01 / 06 Synthese van de controle — COVER

Elektrische installaties op laagspanning en zeer lage spanning

Nieuwe Olm 2, 21, 8790 Waregem

Meetfoto

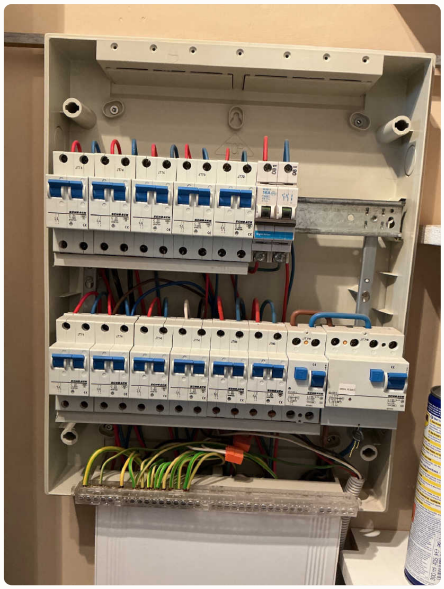
FOUTLUSTEST – FOTO VAN HET TOESTEL
